ばら積貨物船用共通構造規則

2.1 船底

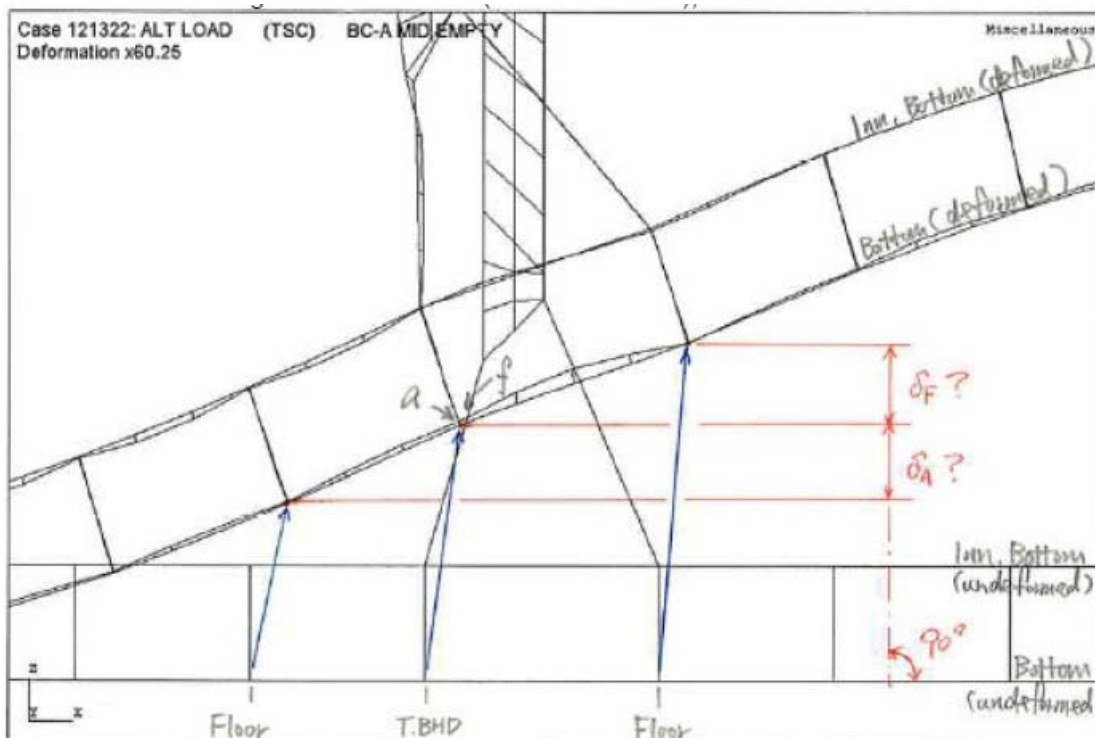
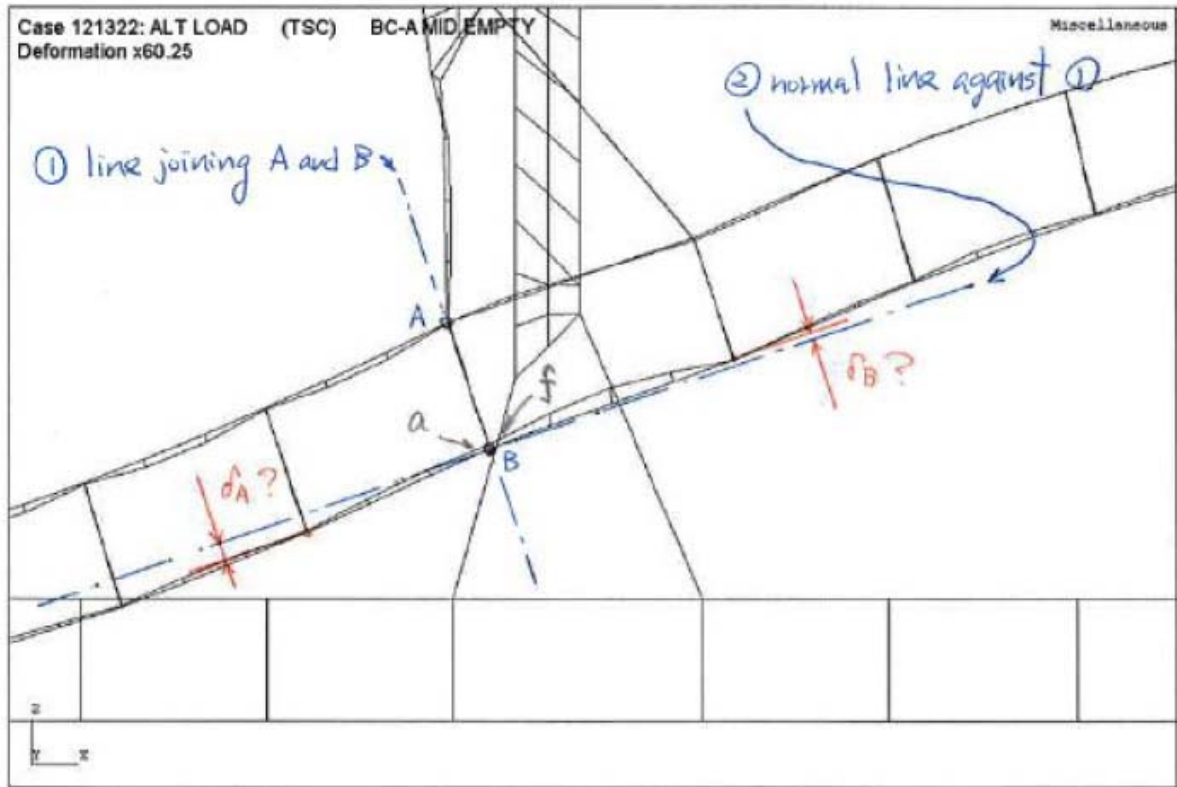
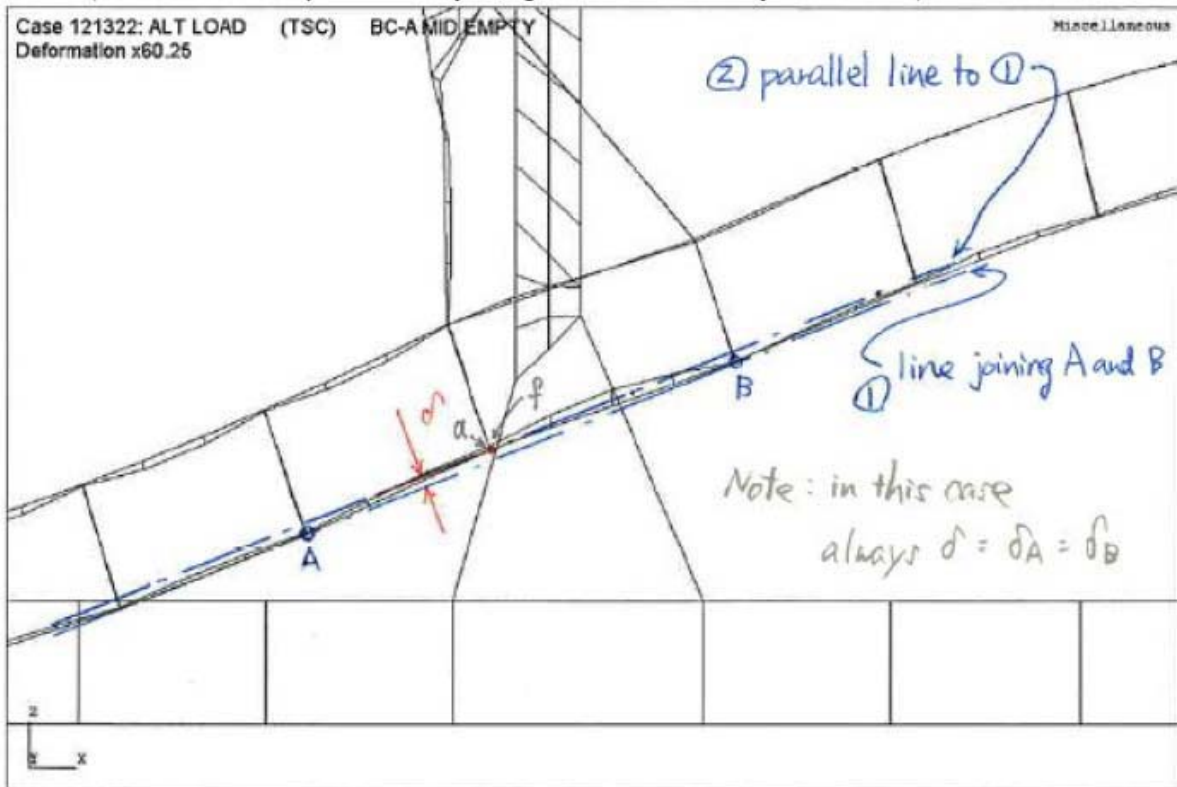
隔倉積状態の変位の例を変形していない形状とともに下記に示す。この相対変位の取り扱い方法を検討し、いくつかの考えを図に示します。Case 1 から Case 3 に示す解釈のどれが正しいのかご確認願います。

Case 1 全体座標系の Z 軸方向（垂直方向）に測られる変位

Case 2 考慮している位置における AB の法線と平行な線からの測られる変位

Case 3 隣接するフロア A 点と B 点を結んだ線と平行な線から測られる変位

2.2 船側

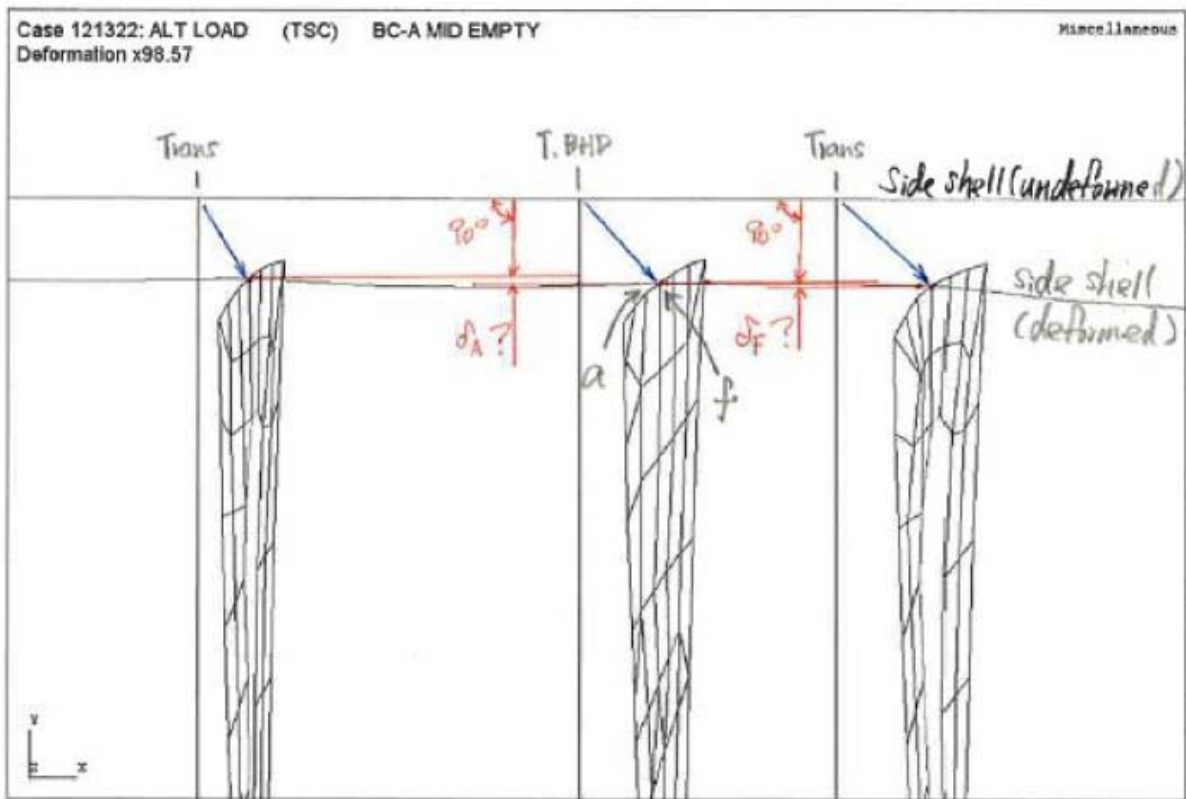
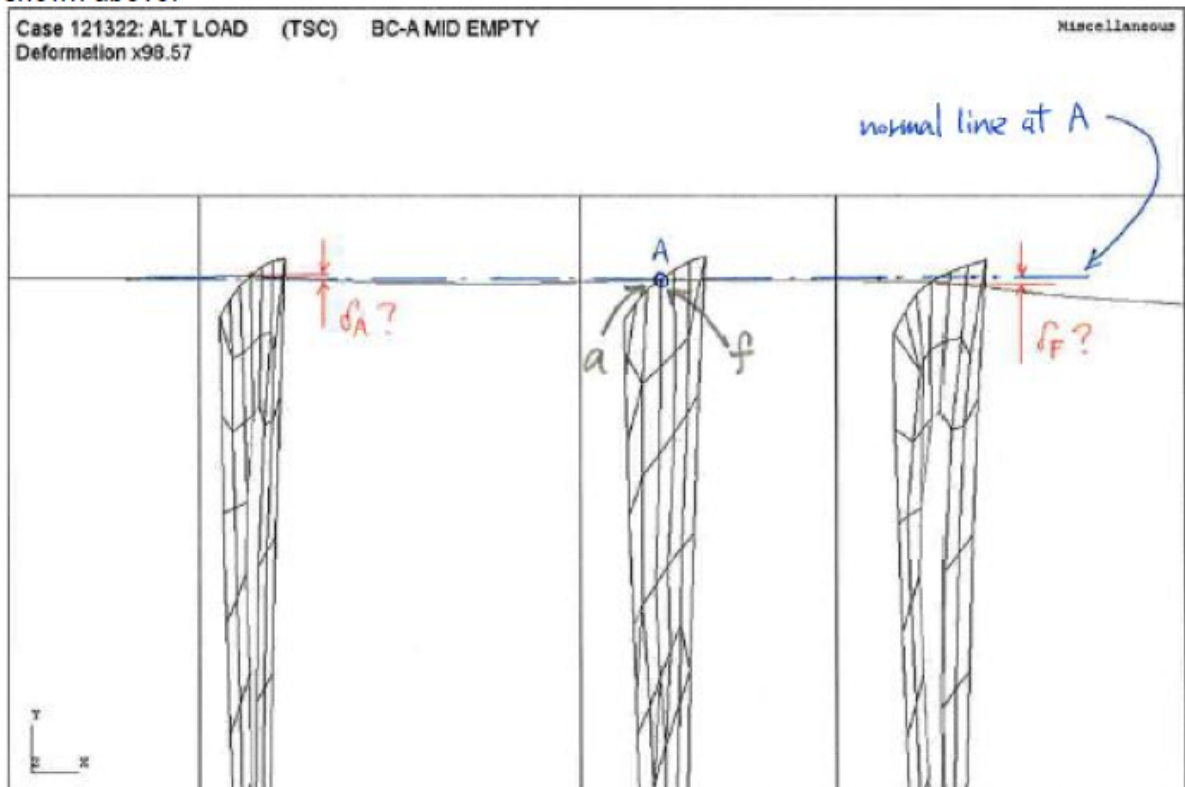
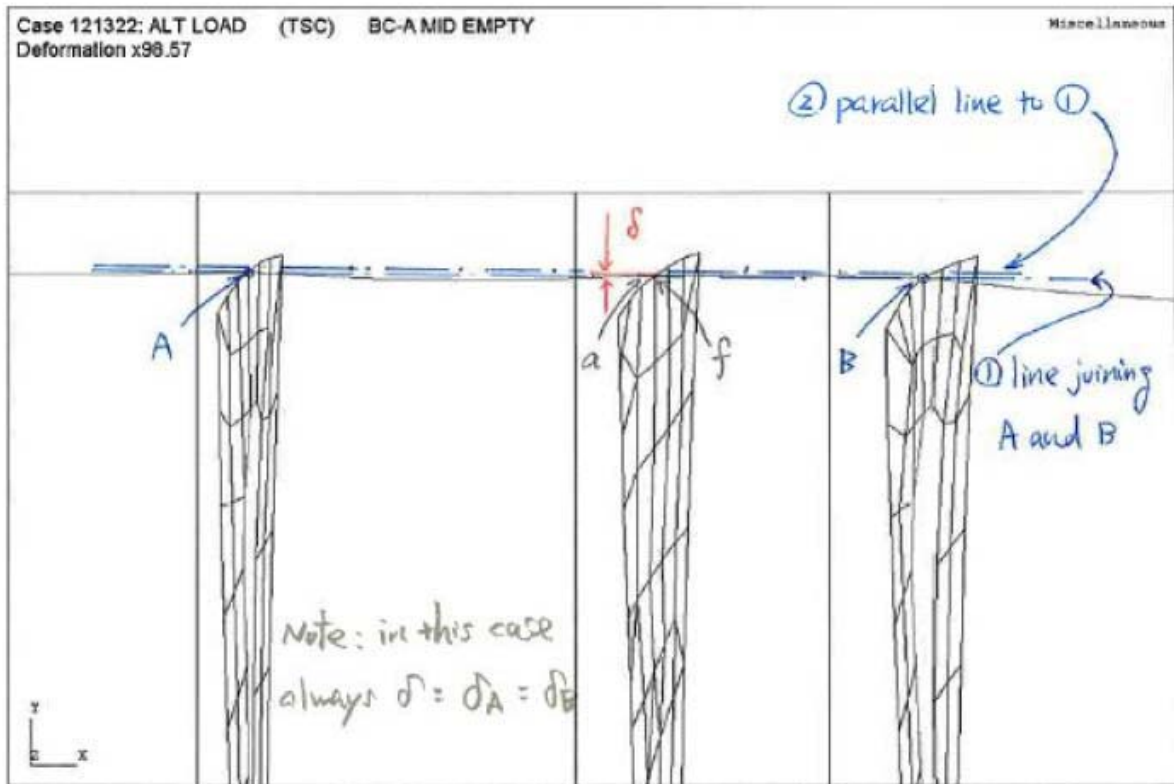
Case 1 全体座標系の Y 軸方向(横方向)に測られる変位

Case 2 考慮している点において直角な線から測られる変位

しかしながら、上記に示した内底板の例のような結合点 (Case 2 の B 点) がないため、直角な線を引くことは困難と思われる。

Case 3 隣接する横桁 A 点と B 点を結んだ線と平行な線から測られる変位

比較される楕円の寸法

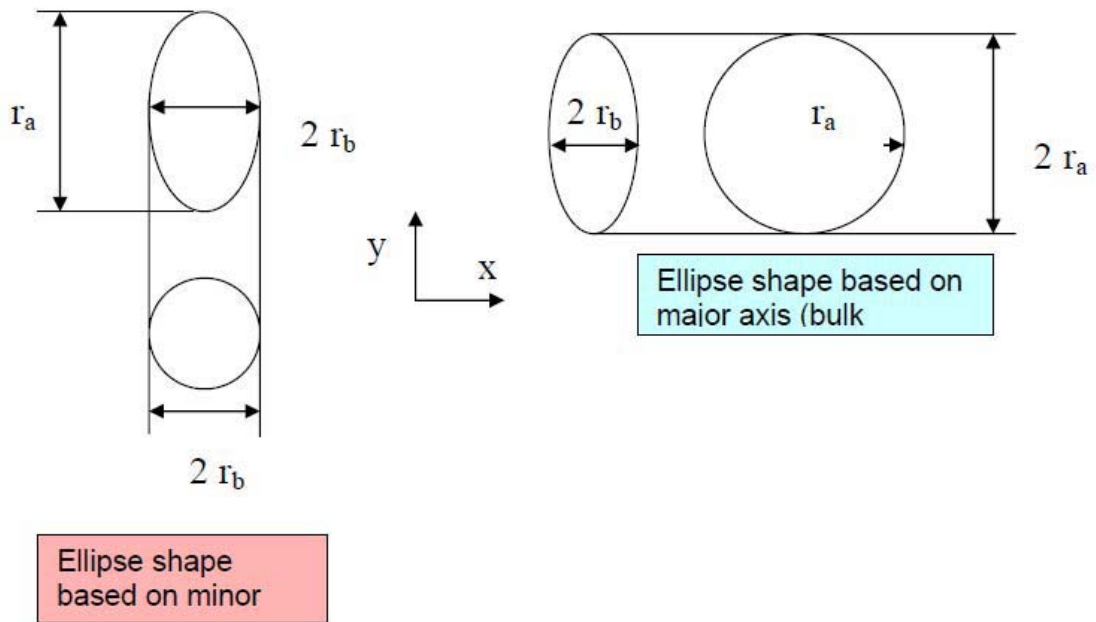
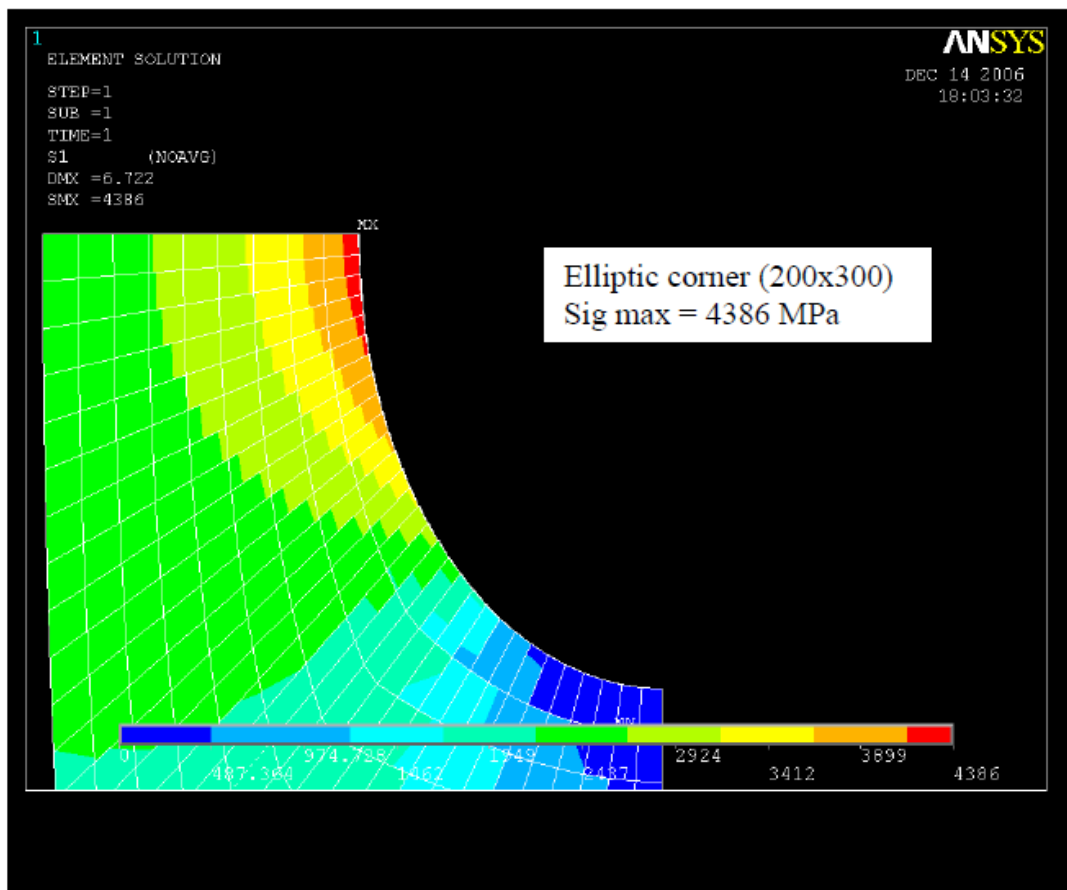
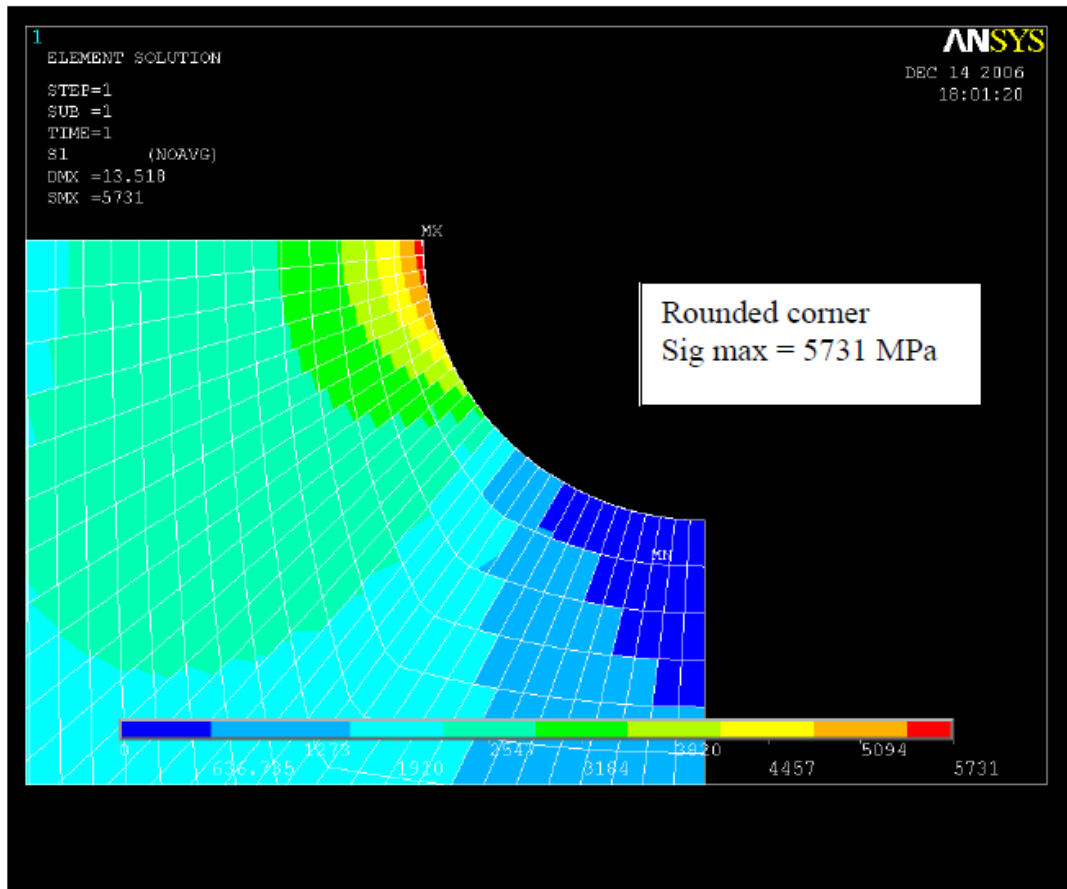
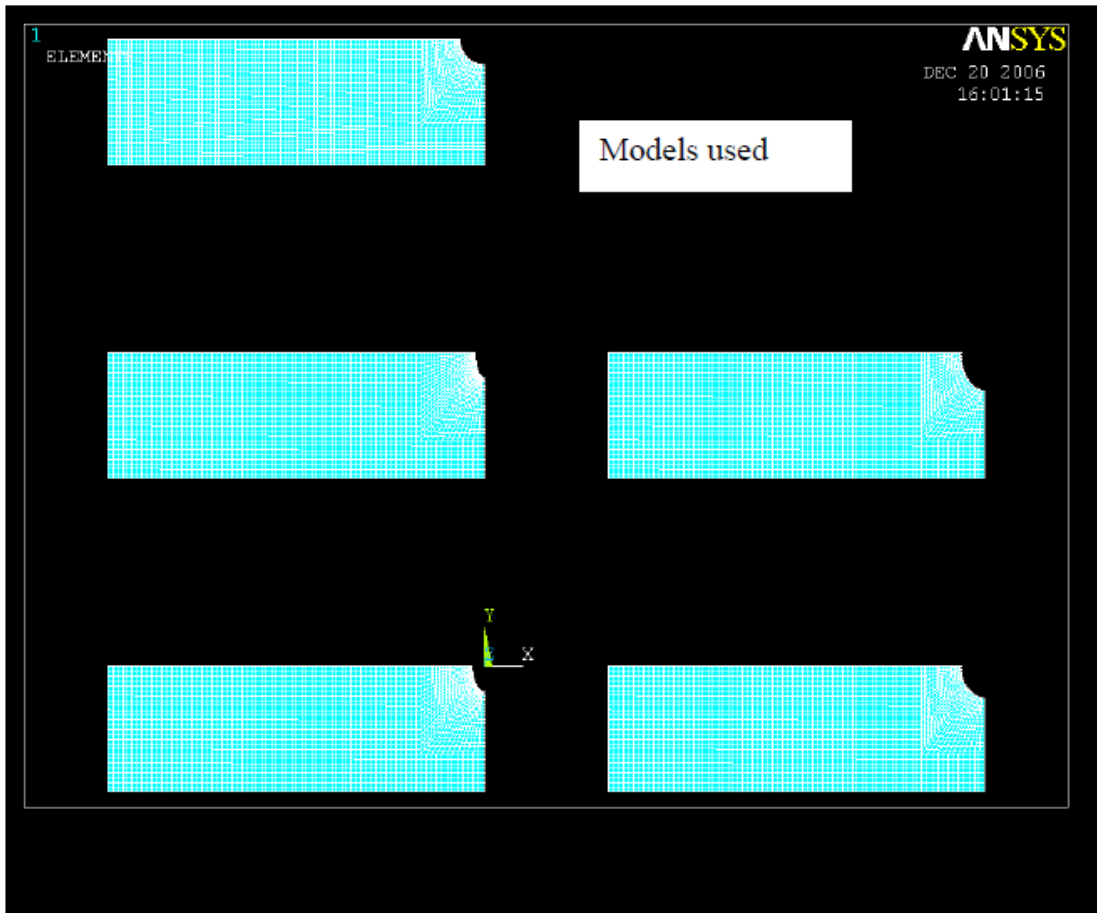
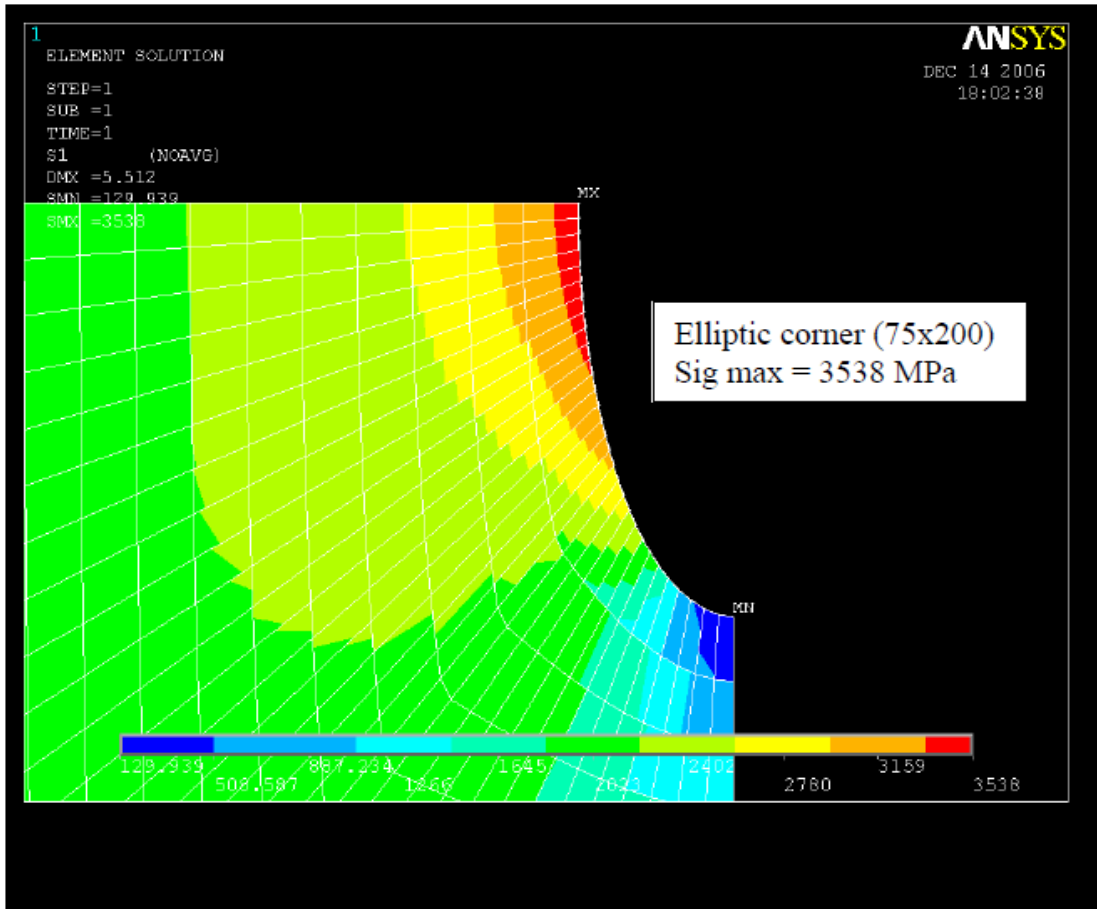
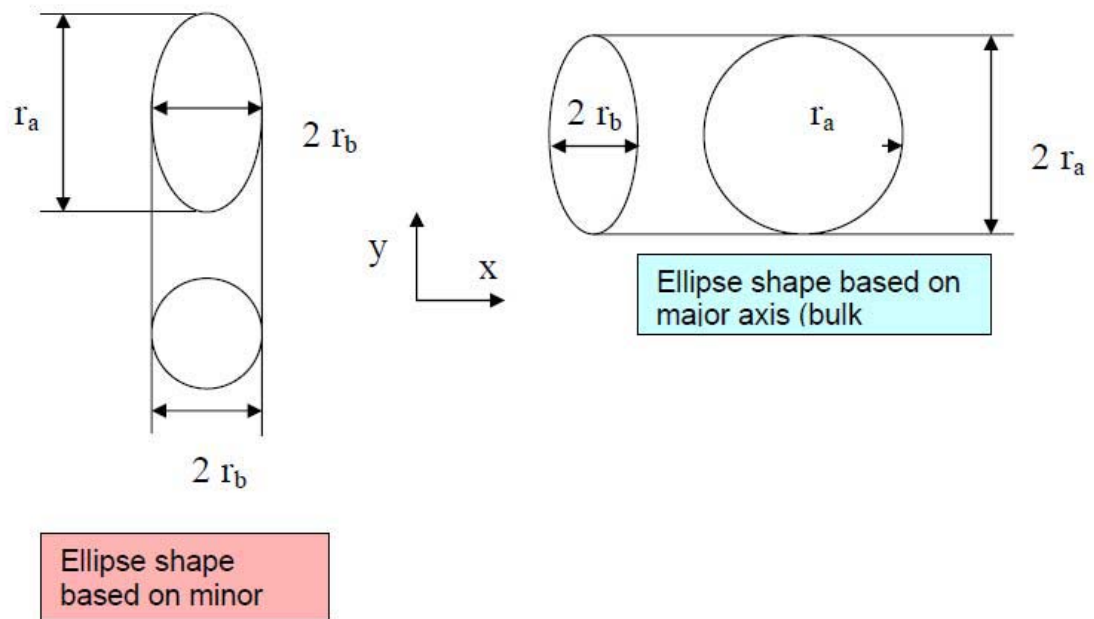
FEA 解析用ソフト ANSYS 9.0 にて修正係数を調査した。厚さが 10mm のシェル要素を用い、中央に円孔のある 2m * 6mm の板をモデル化し、下の図に示すように短辺方向に 20mm の変位を負荷した。ヤング率は 206000MPa、ポアソン比は 0.3 とする。

楕円の影響を評価する場合、半径 r_b は r_a より保守的なものになっていることが分かる。誤差は、 r_a に対するものより僅かに小さく、得られた K_t は、 r_a が評価される場合に小さくなる代わりに r_b をベースに評価される場合に大きくなる。
